**LEVANTAMENTO TÉCNICO DO CENTRO DE REFERÊNCIA E
EXCELÊNCIA EM DEPENDÊNCIA QUÍMICA - CREDEQ**

PARECER DA VISTORIA PARA RECEBIMENTO

VISTORIA TÉCNICA PARCIAL DO CENTRO DE REFERÊNCIA
EXCELÊNCIA EM DEPENDÊNCIA QUÍMICA – CREDEQ

VISTORIA TÉCNICA DO CENTRO DE REFERÊNCIA E EXCELÊNCIA EM
DEPENDÊNCIA QUÍMICA – CREDEQ

PAVIMENTO SUPERIOR
Esc.: 1/100

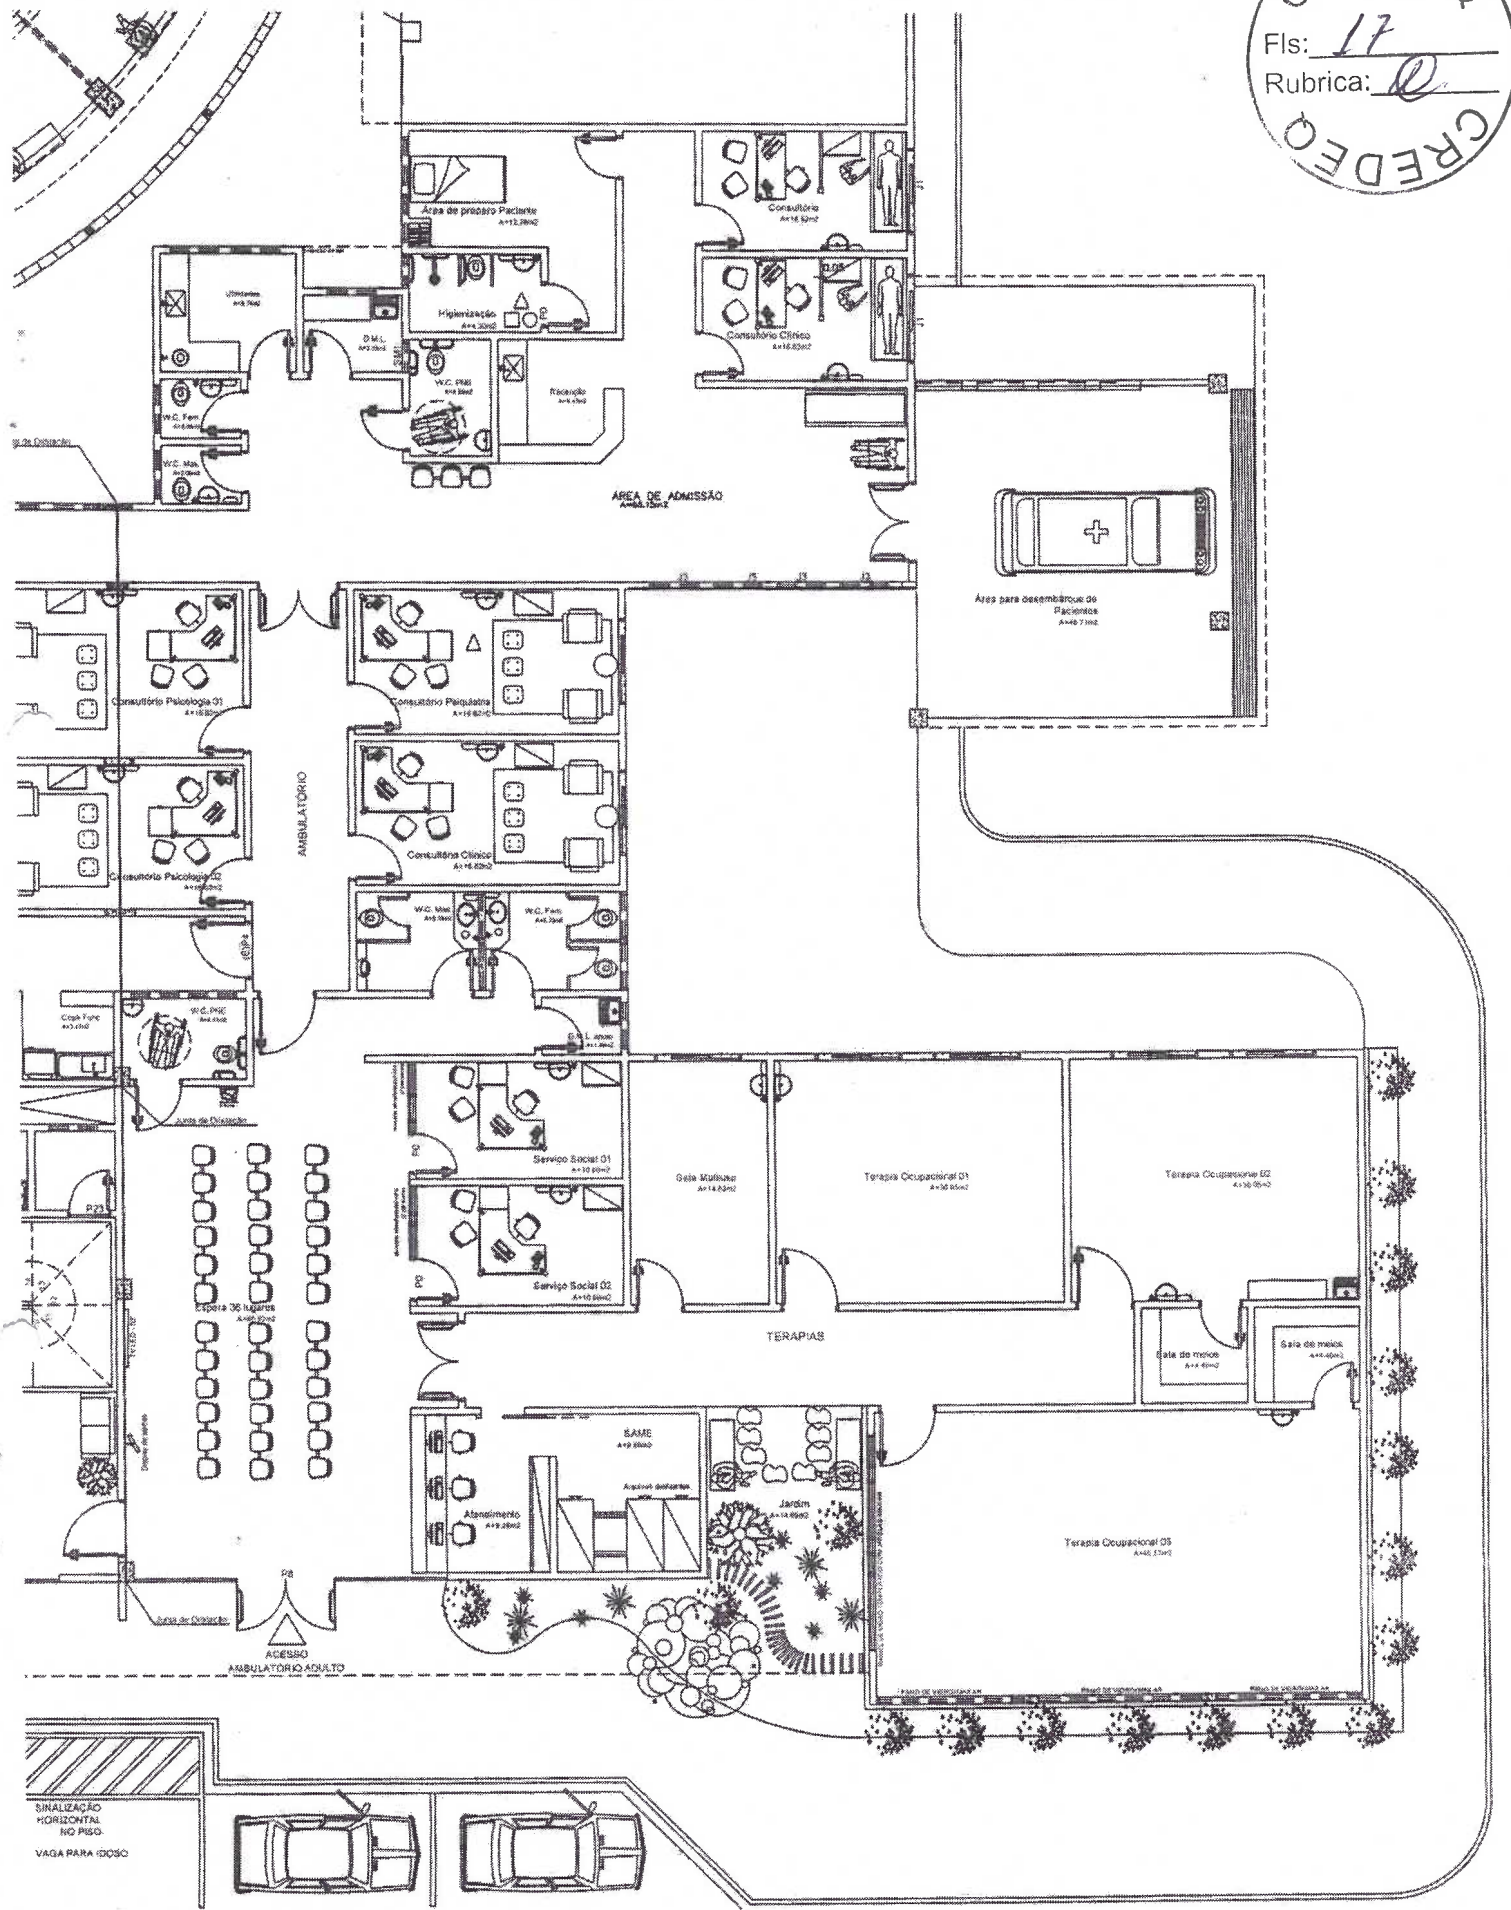
Em projeto, a área superior à bancada de atendimento do térreo, é um mezanino que na prática transformou-se em uma laje, criando um excelente espaço no 1º piso, aberto dos dois lados com meia parede e guarda corpo de inox, e para fachada com amplos painéis de vidro temperado que compõem a mesma. Este novo ambiente, contudo, ficou com uma iluminação precária e sem tomadas. Os vidros são fixos, não temos ventilação natural nem artificial (ar condicionado) específico para este local. Creio que a incidência de ventos fortes deve ser bem traumática para estes vidros, que correm grande risco de quebrarem. Seria importante que fossem “laminados” além de temperados para evitar que machucasse alguém caso quebre.

Nota-se desta área, a cobertura de telha que avança sobre a entrada do térreo e notamos que há água parada nas calhas de ambos lados, parece que o caimento não está bom. Com a dengue, é um perigo!

Observações gerais recepção 1º andar: Neste ambiente apesar de desprovido de fechamentos, está prevista a mesa de secretaria geral. Na parede técnica temos quadros de disjuntores fechados todos com legenda, extintores de incêndio e hidrante com mangueira de 20 m. Circuito de iluminação tri-way, uma lâmpada. Existe apenas os pontos de energia, água e esgoto para a instalação de um bebedouro, fundamental para este 1º piso. Aparelhos de ar condicionado de teto tipo split funcionando e testado.

Setor A - Ambulatório Adulto – Térreo (à direita da Entrada Social)

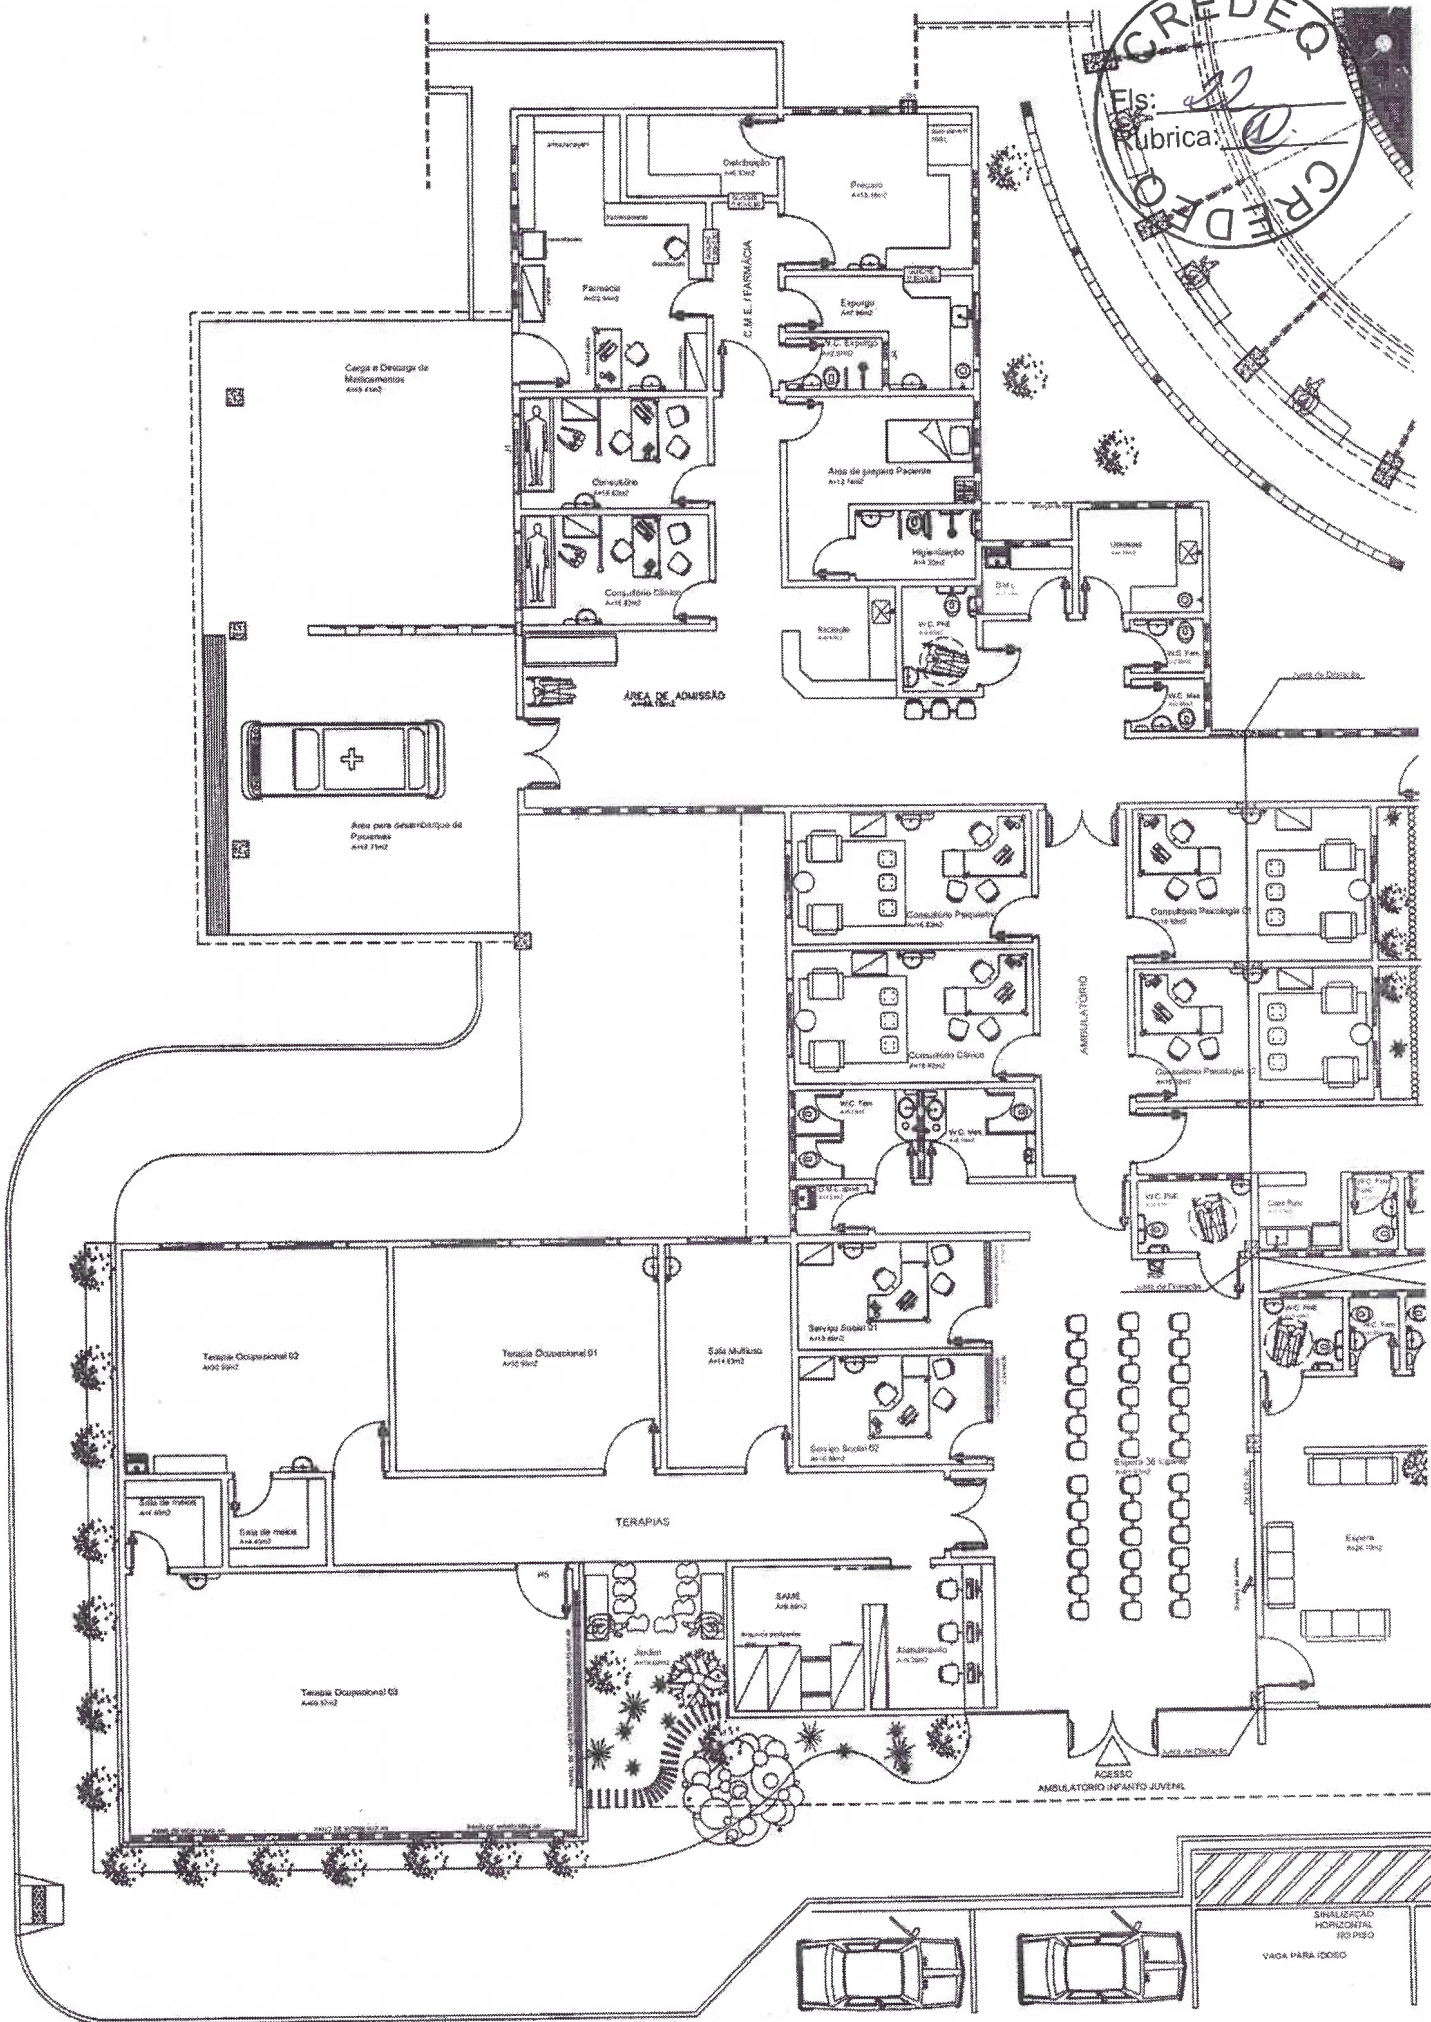
Teto com pintura ruim. Iluminação através de 12 luminárias de 4 x 20 w todas em apenas um retorno, impossibilitando acendimento parcial. Forro de gesso sem dilatação acompanhando a dilatação do prédio. Caixa do hidrante com mangueira de 20 m e extintor de incêndio. O bebedouro não possui filtro de água e a ligação do esgoto não tem acabamento, pode voltar cheiro e insetos. Não sabemos se existe laudo de avaliação da qualidade da água, se a mesma está apropriada para consumo direto. O ralo 10x10 aos pés do mesmo está limpo. Os aparelhos de ar condicionado tipo split de teto foram testados e estão funcionando. A pintura deixa a desejar.

Fechaduras, torneiras, registros, tampos de vaso, suportes de papel higiênico, todos funcionando. Papeleira e saboneteira e espelhos não instalados. Teto com forro de gesso com mau acabamento, aparecendo fita tela, pintura um tanto aguada. A janela do WC PNE dá para dentro do corredor interno e se aberta ficará devassado o banheiro. As janelas com o acabamento ruim como acontece em todos os locais que tem revestimento cerâmico nas paredes, válvulas de descarga reguladas, caixas sifonadas limpas. Não possuem ducha higiênica. Luminária está sem vidro. A ventilação e iluminação do banheiro masculino se dá por uma janela para dentro do banheiro feminino com baixa altura ficando devassado. Caixas sifonadas limpas. Esquadrias reguladas.
